VYSVETLENIE INFORMÁCIÍ Č. 8

Názov zákazky:

„Diaľnica D3 Žilina, Brodno – Kysucké Nové Mesto“

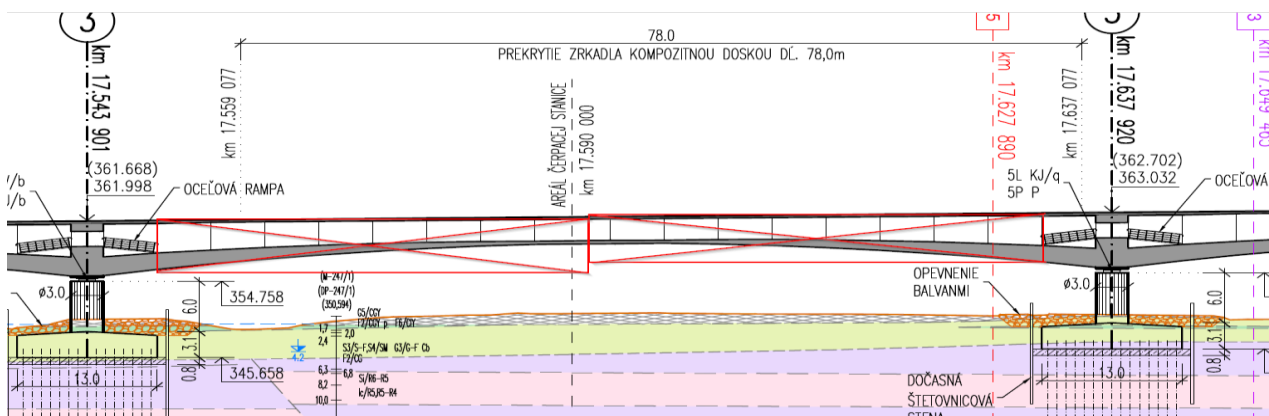
V nadväznosti na Vysvetlenie informácií č. 7 (zo dňa 24.2.2025), konkrétne odpoveď k otázke č. 194, kde verejný obstarávateľ uviedol skutočnosť, že ČSPH v Radoli musí ostať v prevádzke, žiadame verejného obstarávateľa o vylúčenie podmienky zachovania prevádzky na ČSPH minimálne počas výstavby nosnej konštrukcie mostu. Zabezpečenie bezpečnosti prevádzky stanice považuje uchádzač za komplikované a predražené riešenie tejto situácie.

ako aj rez z predloženej PD:

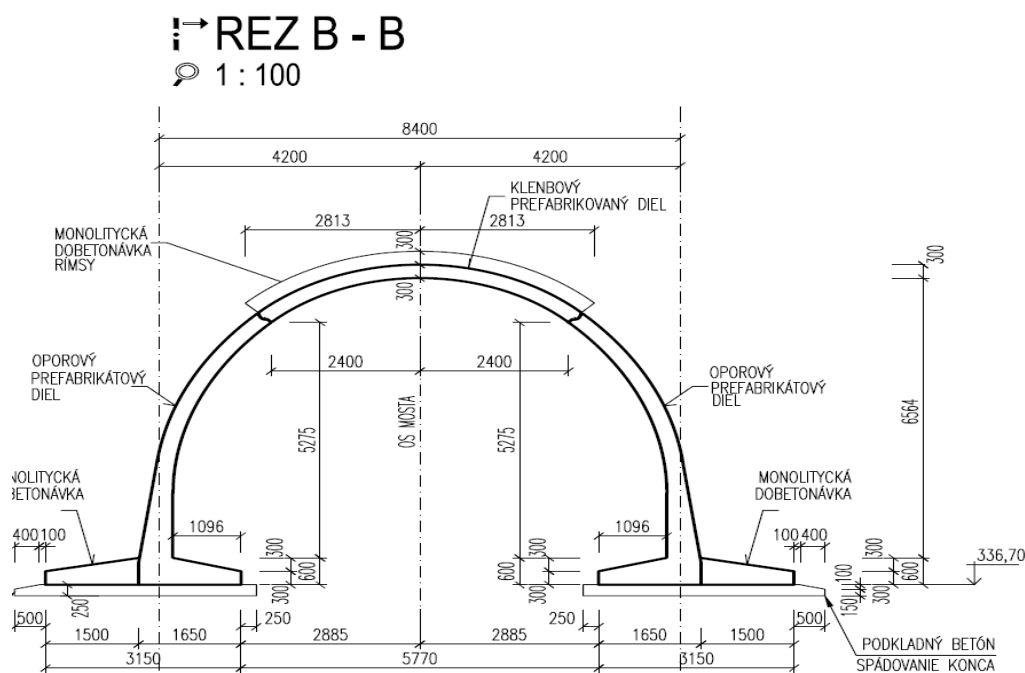
s dovoľujeme doložiť popis z celkového výkazu výmer pol. č. 14:

Z oboch uvedených podkladov či podľa popisu, prepočtu množstva, ako aj hrúbky konštrukcií (podkladný betón 250 mm, monolitická dobetonávka hr. 300 mm) jednoznačne vyplýva, že v predloženom súpise prác sa nikde nevyskytujú práce pre realizáciu monolitckej dobetonávky ríms. Nie je v silách uchádzača odhadovať triedu betónu a množstvo konštrukčnej výstuže, či prípadné prepojenie (kontaktný mostík, vzájomné previazanie výstuže) medzi prefabrikovanou klenbou a monolitickou dobetonávkou. Rovnako v zmysle triednika TSP nie je
